RELATÓRIO FINAL - CPA/EIV

Túnel Rodoviário e Boulevard na Avenida Central de Taguatinga

Brasília-DF, 20 de maio de 2022

Assunto: Análise de Viabilidade de Implantação do empreendimento denominado **Túnel Rodoviário e Boulevard da Avenida Central de Taguatinga**, Região Administrativa de Taguatinga - RA-TAG, Distrito Federal.

Figura 4: Proposta de ligação cicloviária ao trecho de ciclovias existente.

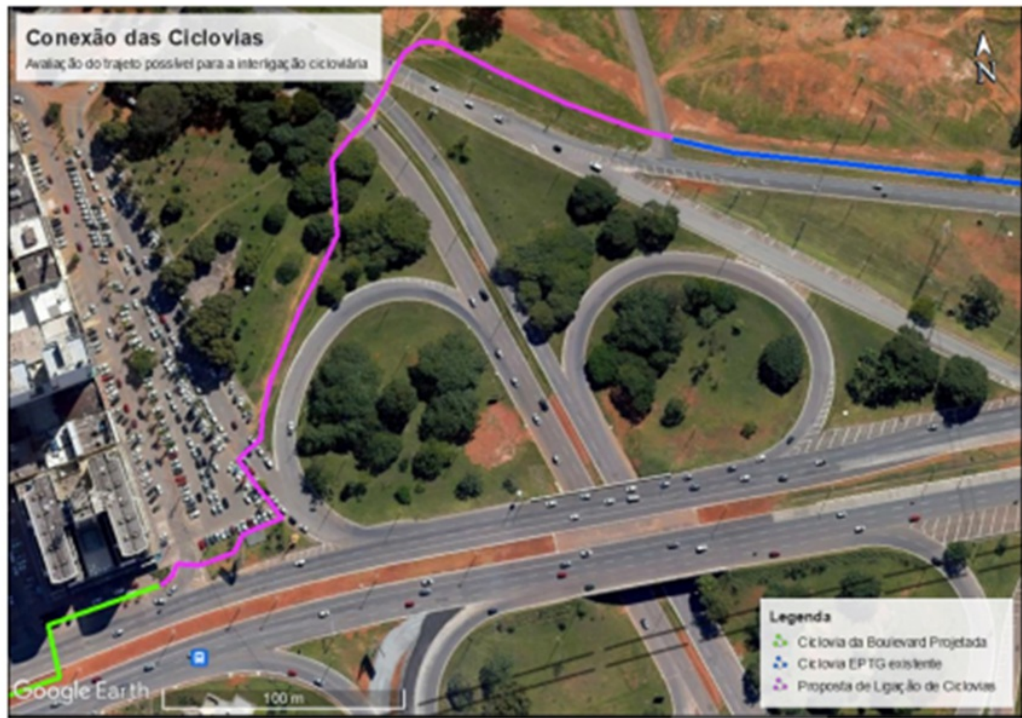
6.1 . Integração da ciclovia projetada.

Elaboração e execução de projeto para integração da ciclovia indicada no Boulevard com o sistema cicloviário já existente e com as propostas nos projetos de requalificação das Avenidas SAMDU, Comercial e Hélio Prates

O projeto de requalificação do Binário Av. SAMDU Norte x Av. Comercial Norte apresentado no MDE 146/2017 propõe uma ciclovia margeando os Quarteirões Leste da Av. Comercial. Na chegada à Av. Central, essa ciclovia poderá ser integrada à proposta de requalificação da Praça do Relógio (medida mitigadora 5.1), permitindo a passagem do fluxo cicloviário até o canteiro central da Av. Boulevard.

Destaca-se que, como o MDE 146/2017 não detalha como será essa chegada ao Setor Central, deve ser compatibilizado esse projeto como medida mitigadora.

Figura 7: Esquema ilustrativo com indicação das medidas 4 e 5.

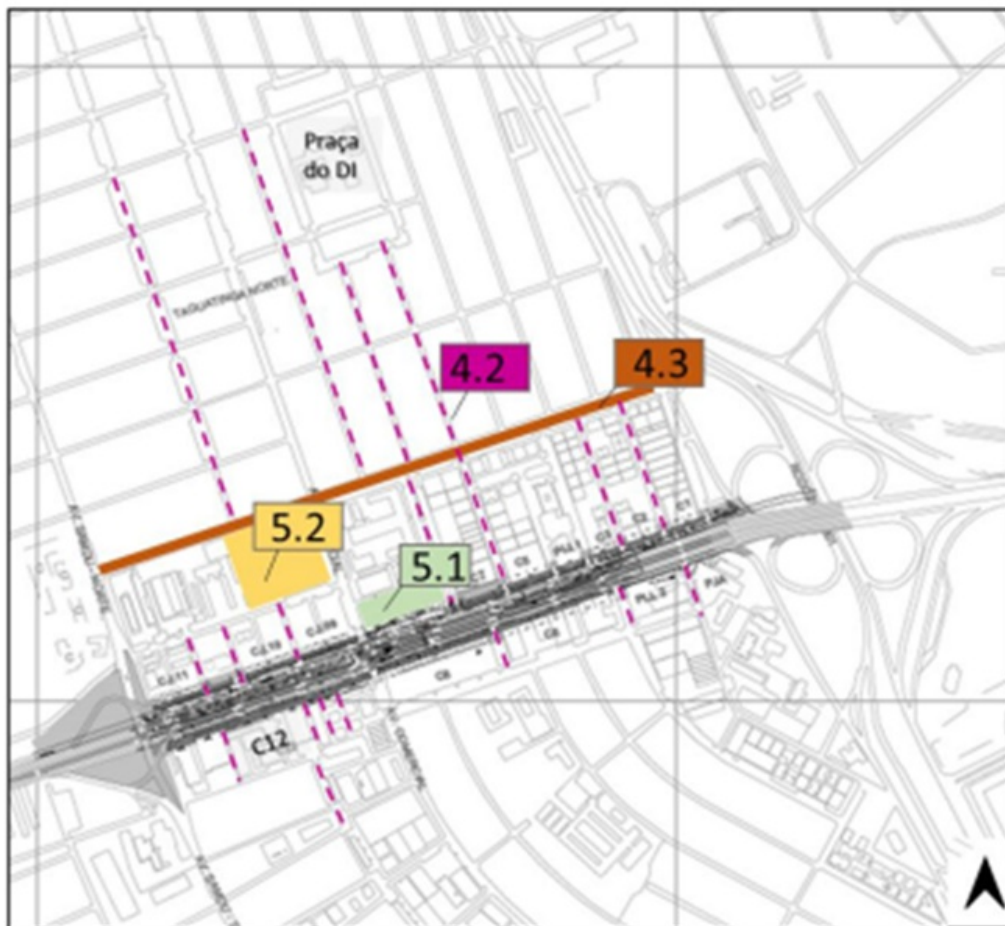
A área de intervenção objeto das medidas 4 e 5 estão identificadas na figura abaixo:

Esta Comissão destaca que as intervenções que envolvem projeto, nas Medidas 4, 5 e 6, seguindo o devido rito processual, devem ser precedidas de diretrizes dos órgãos afetos.
